USK26010164

Afgreiðslufundur samgöngustjóra samkvæmt 3. gr. viðauka 2.5 um embættisafgreiðslur samgöngustjóra við samþykkt um stjórn Reykjavíkurborgar og fundarsköp borgarstjórnar.

Tillaga um að biðskylda af austari Kringlugötu inn á Miklubraut verði afnumin

Tillaga um bann við lagningu ökutækja beggja vegna í Bolholti, milli Skipholts og bílastæða við Bolholt 6.

Hjálagt: Loftmynd sem sýnir staðsetningu bílskyldunnar sem á að afnema.
Hjálagt: Samþykki Vegagerðarinnar fyrir afnám biðskyldu.

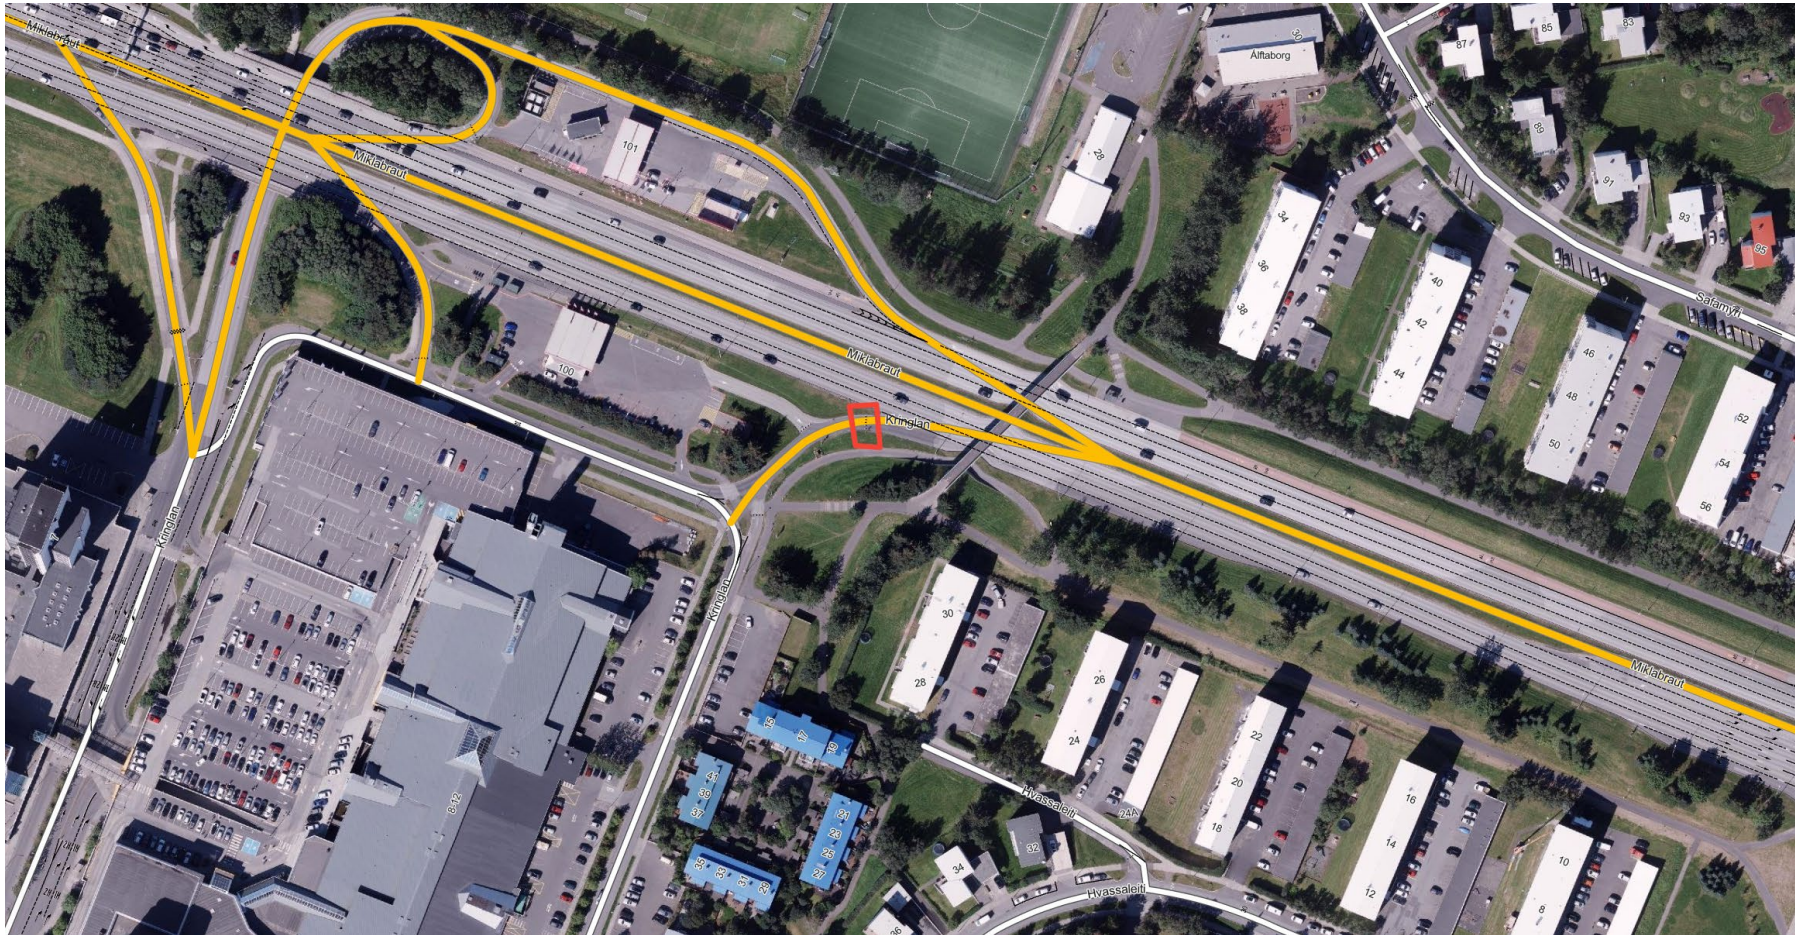
Þegar ekið er inn á Miklubraut af austari Kringlugötu er biðskylda áður en ekið er af Kringlugötu. Kringlugata er með hámarkshraða 30 km/klst en á Kringlumýrarbraut er 60 km/klst hámarkshraði. Biðskylda á þeim stað sem um ræðir lengir hröðunarlengd, enda tekur það lengri fjarlægð að komast úr 0 í 60 km/klst heldur en úr 30 í 60 km/klst. Af þessum sökum er lagt til að afnema biðskyldu á þessum stað.

Vegagerðin er veghaldari Miklubrautar og liggur fyrir samþykki þeirra.

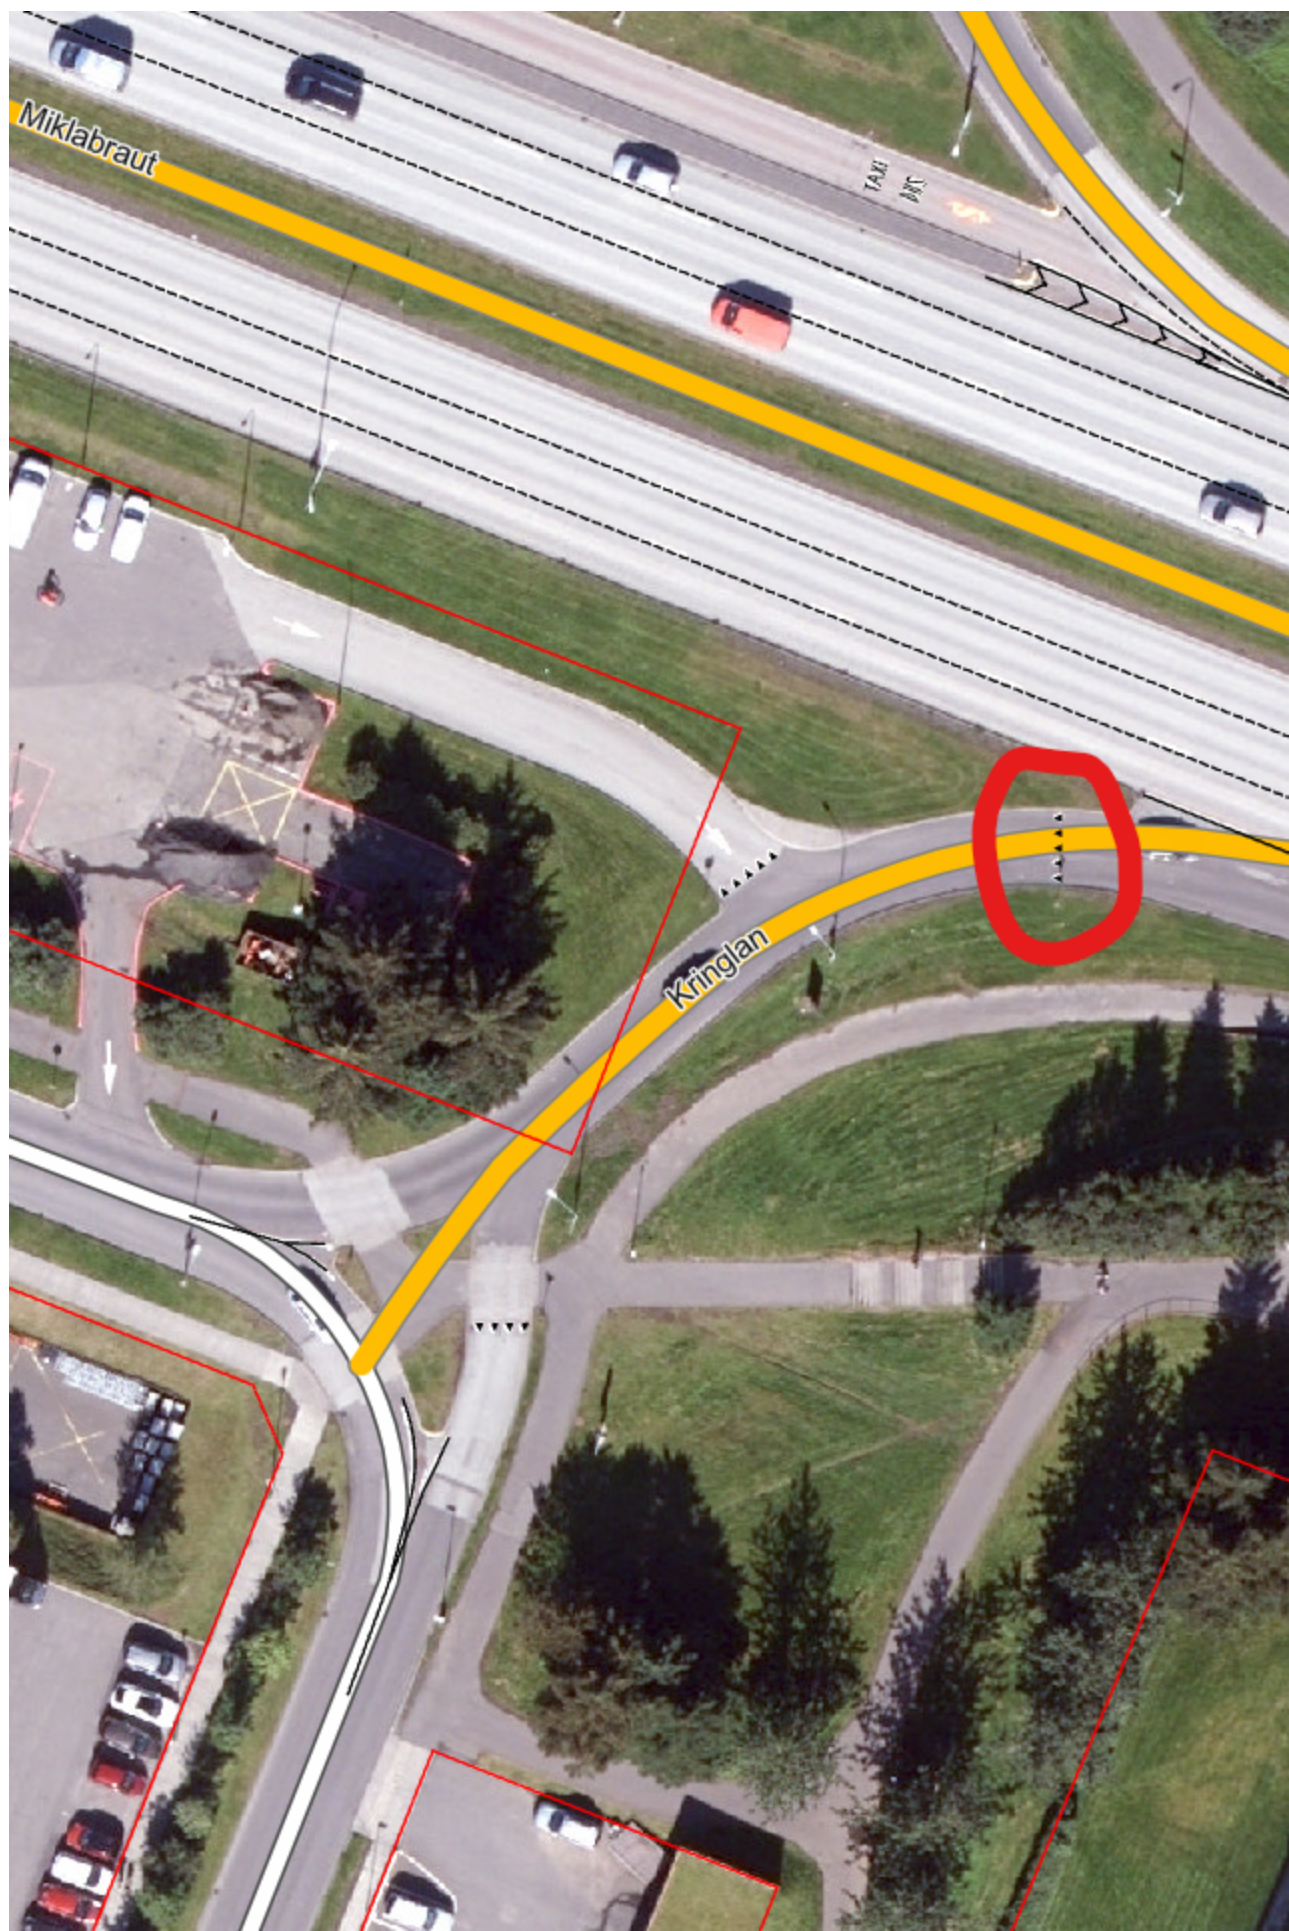
Minnsta mál. Mér sýnist biðskyldan vera innan okkar veghalds, set skjáskot að neðan. Er ekki réttast að við fellum niður biðskylduna ef þið gerið ekki athugasemdir við það?

Á austari Kringlugötu við Miklubraut er biðskylda áður en ekið er af Kringlugötu inn á Miklubraut. Mér skilst að ástæðan sé að fráreinin sé ekki nógu löng en ég átta mig ekki alveg á því. Hvernig sem er þá tel ég það þó verra að vera með biðskylduna en að vera ekki með hana, því hröðunarlengd er meiri úr 0 í 60 km/klst heldur en úr 30 í 60 km/klst. Mig langar því að leggja til að við tökum þessa biðskyldu, hafið þið athugasemdir við það?

Samþykkt 😊

Ég var búin að kanna þetta innanhús og við sjáum því ekkert til fyrirstöðu að fjarlægja þessa biðskyldu.
